Vedlegg 1: Innspill til varsel -Tilbakemelding med kommentar.

Det har gjennom planprosessen (varsel om oppstart) 12.12.2020-12.02.2021 kommet inn en rekke innspill. De enkelte innspillene er gjengitt kortfattet. Alle innlegg er vedlagt planforslaget i sin helhet.

Figur: friområdet er egnet for opparbeidelse av aktivitetene ungdomsrådet peker på. Se illustrasjonsplan

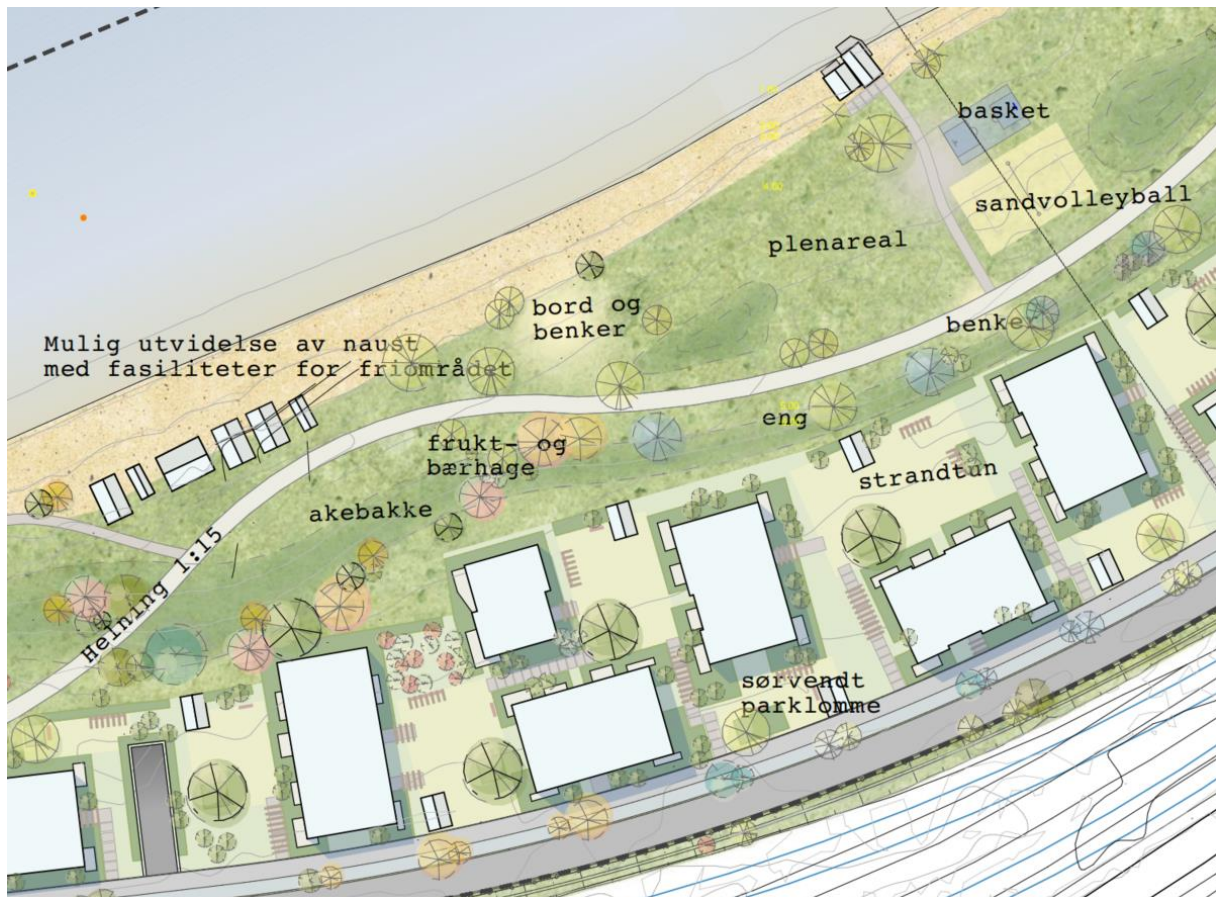
12.2	<u>Aktiviteter på fellesområdet.</u> Ungdomsrådet peker på en rekke aktiviteter som er aktuelle i friområdet. Dette gjelder blant annet: Volleyball, skøytebane, boltreplass for opphold, piknik mm. Ungdomsrådet peker på at området er egnet for opparbeidelse av voller for skjerming. Planforslaget er egnet for flere av de aktivitetene som ungdomsrådet peker på. Det er jobbet mye i friområdet for å få tilrettelegge for å kunne bearbeide terrenget med voller, gressplener, sti og belysning. Aktiviteter i friluftsområdet tillates gjennom reguleringsbestemmelsene.

Figur: overgang mellom friområde og bolig-tun-strandtun

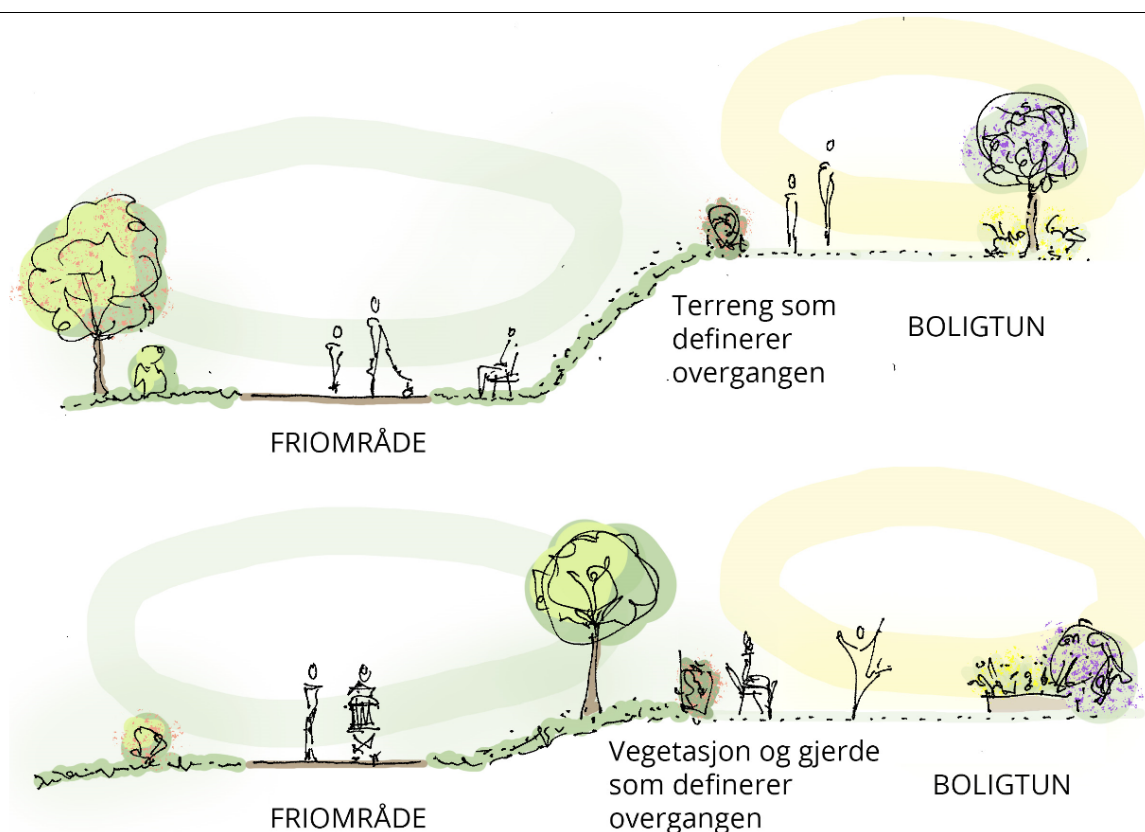
12.6	<u>Skjerming for innsyn og støy</u> Ungdomsrådet påpeker at det er viktig med noe skjerming, slik at uteområder ved husene er privat og har egne uteområder skjermet fra de områdene som er tenkt felles.	Det ungdomsrådet peker på er helt avgjørende for å muliggjøre et friområde og boligområdet med kvalitet. Det er derfor jobbet grundig med overgangen og samspill mellom private og offentlige områder. Terreng og skråning er optimalisert slik at friområdet blir så stort som mulig, samtidig som boligområdet ligger på et «landskap» og ikke blir en fremmed bastion

Figur: Detaljreguleringen muliggjør et samlet knutepunkt sentralt i Hommelvik, og tilrettelegger for en videre sentrum/knutepunktutvikling øst for jernbanen. Tverrforbindelsen over jernbanen blir en viktig barrierebryter. Sentrumsbebyggelse BS1 vil stå fram som et landemerke for Hommelvik sentrum.

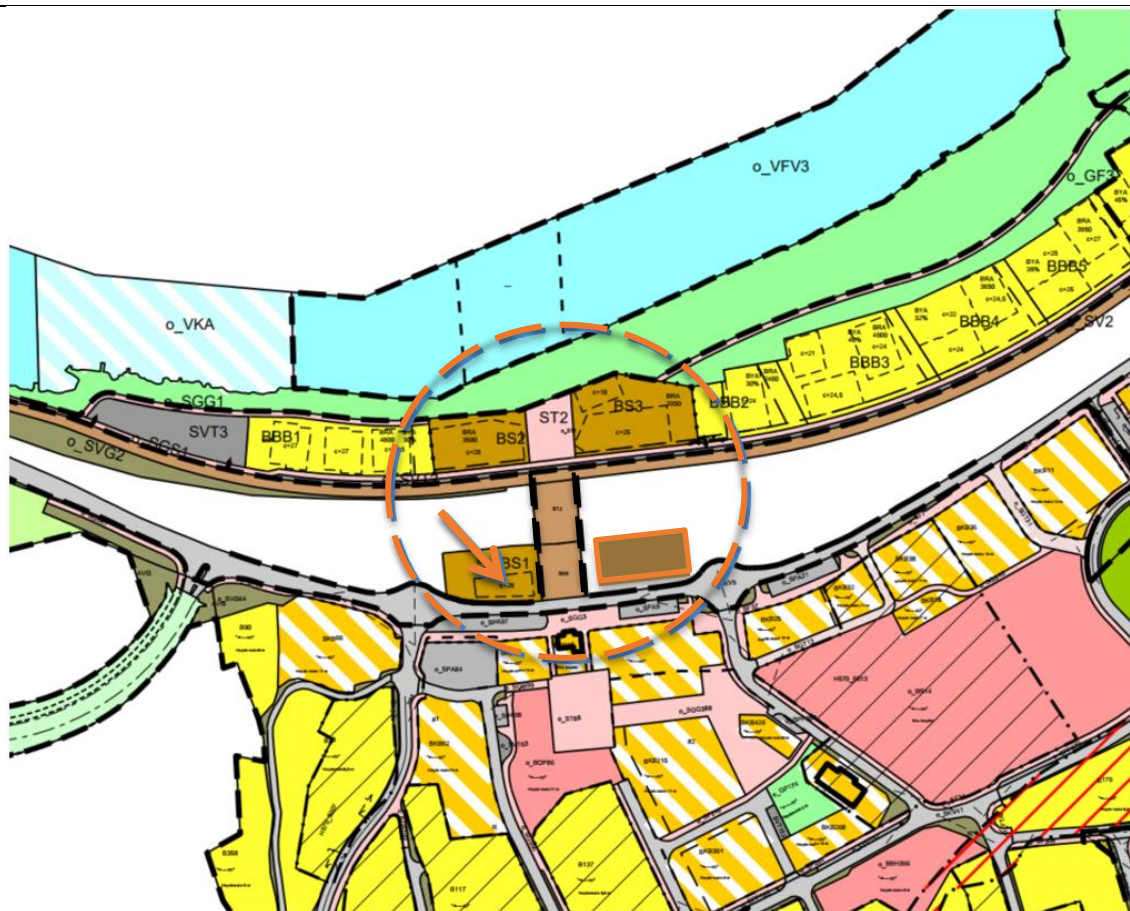
17.3	<u>Samordnet areal og transportplanlegging</u> Ifølge statlige planretningslinjer for samordnet bolig-, areal- og transportplanlegging (SPR-BATP) og nullvekstmålet i byvekstavtalen skal veksten i persontransport tas med kollektivtransport, sykling og gange. Det er viktig at det legges opp til gode gang- og sykkelforbindelser i området og ut av området som beskrevet. Det må settes av areal til sykkel innendørs/under bakken og på bakkeplan, med minimumskrav til antall, og plass til sykkelvogner og transportsykler, vask og reparasjon.	Planforslaget legger til rette for nullvekst. Først og fremst skjer dette gjennom strategisk fortetting (rett virksomhet på rett sted) Slik kommuneplanens arealdel legger opp til. Det er lagt opp til gode gang og sykkelforhold, og forbedret tilgjengelighet til kollektivtransport. Først og fremst skjer dette med gang sykkelveg langs Havnevegen, og gangveg gjennom offentlig friområde og tverrforbindelse for myke trafikanter over jernbanen. Parkeringsplasser for bil skal ligge under minimumskrav for kommuneplanens arealdel. Det er lagt opp til at 50% av sykkelparkeringen skal skje innendørs.
